BRIGADA RUTIERĂ

**Restricții temporare de trafic – lucrări de punere în siguranță a  
Pasajului Unirii**

La documentația depusă la Brigada Rutieră, privind 'Restricții temporare de trafic – lucrări de punere în siguranță a Pasaj Unirii', în urma analizării acesteia, vă comunicăm acordul nostru, din punct de vedere al siguranței rutiere, în următoarele condiții :

BRIGADA RUTIERĂ  
 VIZAT spre ne schimbare  
 Anexa la aviz nr. 2531/111

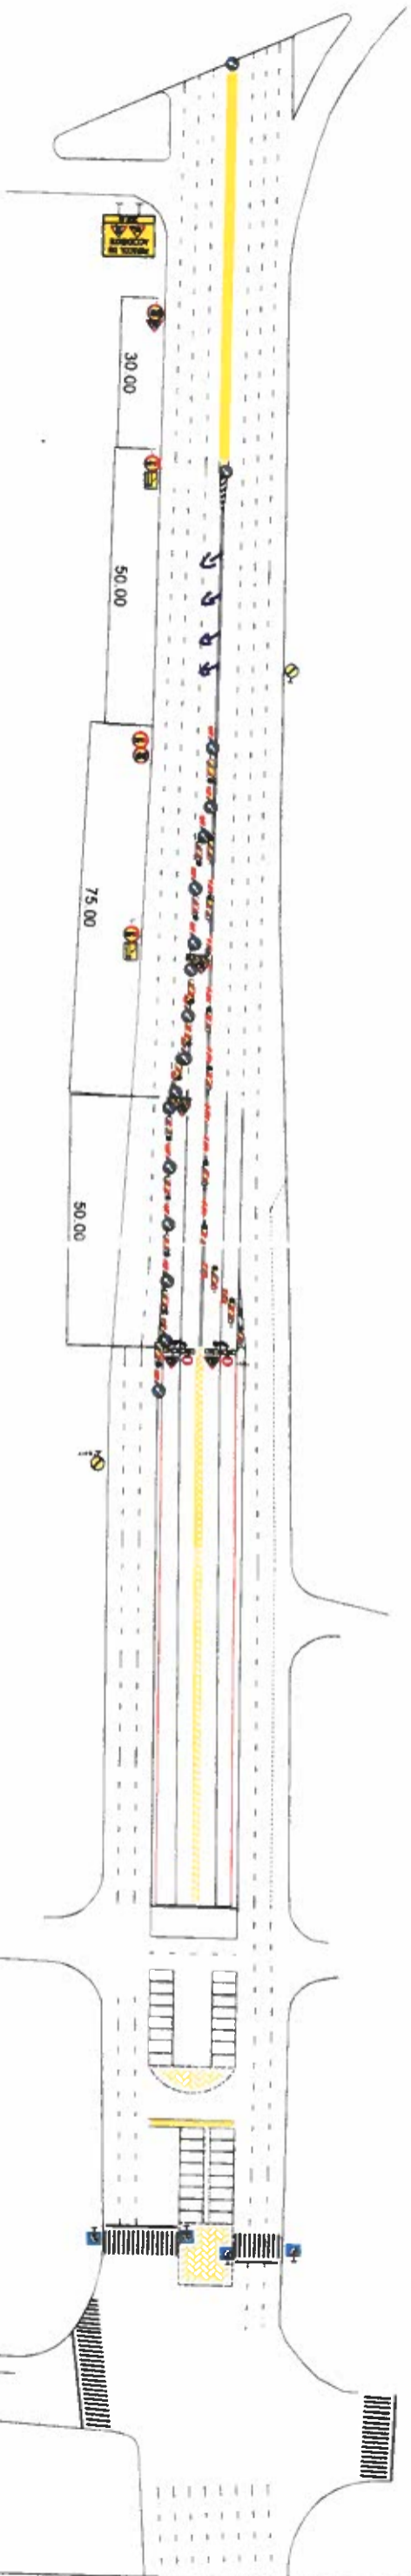
- lucrarea se va executa prin **restricționarea circulației în Pasajul Unirii**, respectiv prin închiderea traficului pe locala existentă de la intersecția Bd. I.C Brătianu / Str. Doamnei către Piața Unirii și pe cele două benzi de intrare dinspre Bd. Dimitrie Cantemir până la intersecția cu Str. Bărăției;

- la intersecția Bd. I.C Brătianu / Str. Doamnei, pentru direcția înainte către Piața Unirii, vor fi aplicate marcaje rutiere de ghidare;
- prin grija și sub îndrumarea executantului, se va asigura aprovizionarea obiectivelor economice din perimetrul Centrului Istoric;

- prin grija executantului, semnalizarea rutieră de pe arterele care acced către zonele restricționate va fi corelată / adaptată;
- prin grija executantului, pe scuarul existent pe sensul Bd. Dimitrie Cantemir-Piața Universității, înainte de intersecția cu Str. Bărăției, se va instala un indicator rutier de informare care să figureze posibilitatea utilizării tuturor benzilor de la intersecția cu Str. Colței, conform planului de situație;
